## 新北市政府工務局 函

主旨：檢送110年9月15日召開之「新北市政府工務局與社團法人  
新北市建築師公會110年第6次建築管理法規研討會」會議  
紀錄1份，請查照並轉知所屬會員。

# 新北市政府工務局 110 年 9 月份建築管理法規研討會議提案

圖面一

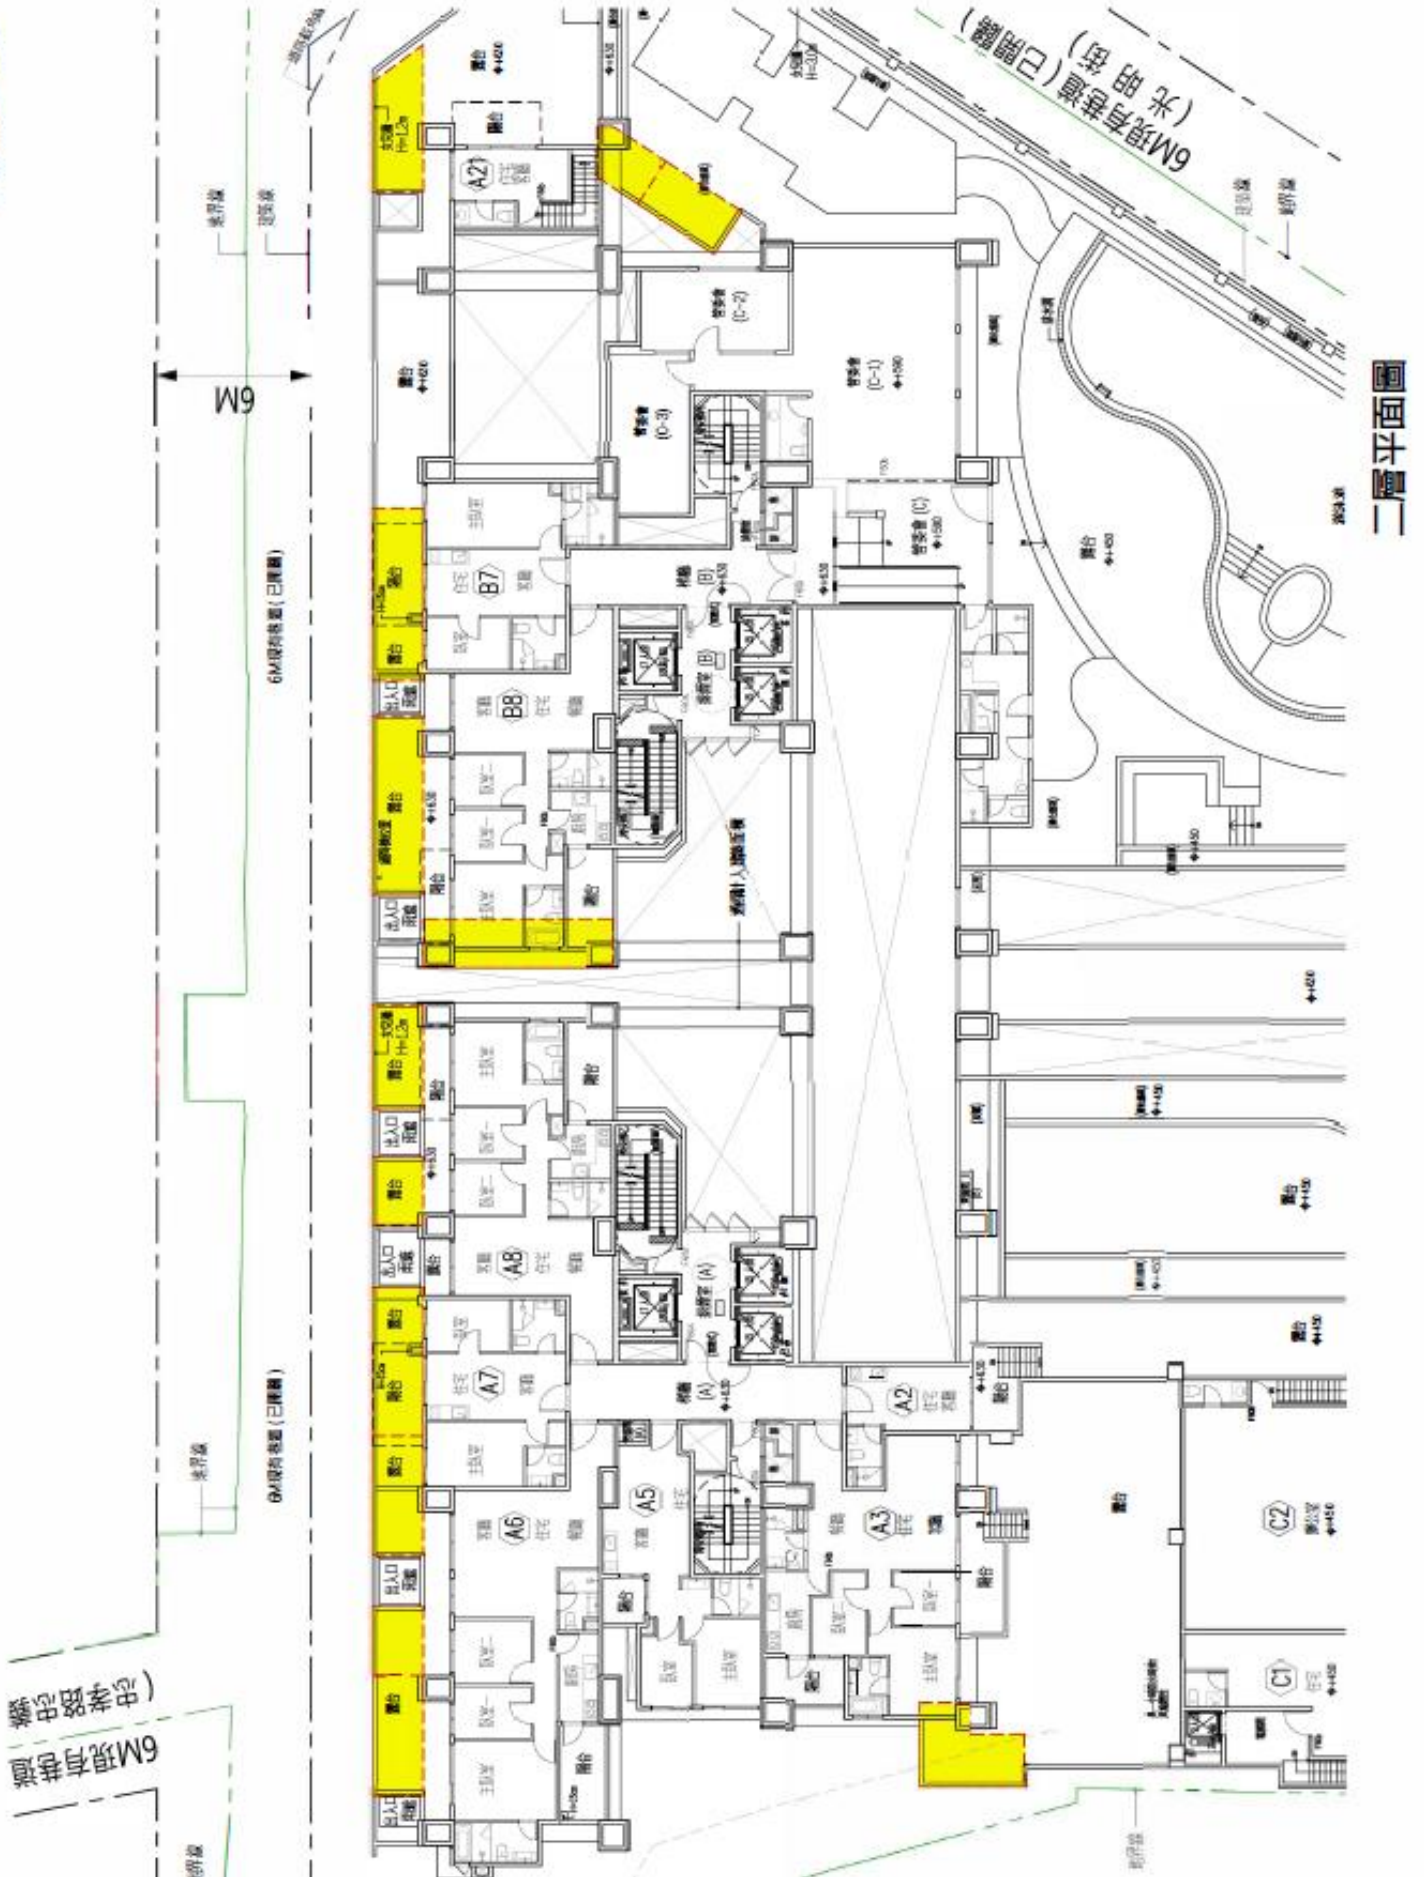
案 由	說 明
<p>關於建築物地面層註記陽臺執行標準 1 案執行疑義，詳如說明，提請討論：</p>	<p>一、依內授營建管字第 1060809063 號函說明二所示，「陽臺」計入建築面積者，得設置於地面層並註記空間名稱為「陽臺」，至未計入建築面積者，內政部 100.08.24.台內營字第 1000806661 號令規定「一、按建築技術規則建築設計施工編第一條第二十款已定義「直上方有遮蓋物者稱為陽臺」，陽臺設置於地面層時，自建築物地面層外牆中心線或區劃中心線以外挑出直上方有遮蓋物之平臺，該平臺具樓地板構造連接室內樓地板，並依建築技術規則建築設計施工編第三十八條規定設置欄桿扶手，且平臺版上緣距直下方地面(含人工地盤)達一點二公尺以上者得標示為「陽臺」……」，先予敘明。(如附件 1)</p> <p>二、「陽臺」於實務上有洗衣、曬衣等供人員使用之用途，也可提供熱水器、冷氣主機等設備設置之空間，避免建物外觀凌亂不堪且易造成維護設備時的安全問題，且其深度 2M 可達遮陽之效用，對節省建築物外殼耗能具有其效益，陽臺確實具有其機能性、美觀性及節能之效果。</p> <p>三、地面層不論住宅、店舖仍有設置陽臺之需求，卻因上方無樓地板面積之投影無法計入建築面積，而需抬高 1.2M 以符合內政部 100.08.24.台內營字第 1000806661 號令之規定，以致於「陽臺」地坪高於室內地板面，需設置樓梯進出造成使用上的障礙與不便利性。(如附件 2)</p> <p>四、承上，現今中央及各縣市皆在提倡都市更新及危老重建以活絡及更新都市景觀並改善居住安全，像這類性質之規畫案皆須於 1F 設置店舖以提高所有權人參與重建之意願，若店面外側設置抬高 1.2M 陽臺(含 1.1M 欄杆後 2.4M)，將會造成店舖與 1F 人行空間的阻隔性，店面開放性不足商業行為無法延續，區域性之商業價值降低。</p> <p>五、綜上所述，地面層註記陽臺的癥結點在於是否為計入建築面積之陽臺，若在符合建築技術規則施工編第 162 條第一款檢討下，可否准予放棄建築技術規則建築設計施工編第一條第三款陽臺免計建築面積 1/8 之優待，將地面層陽臺計入建築面積以免提高 1.2M 設置。</p>

本案俟函詢營建署確認執行合理性後，再據以辦理。
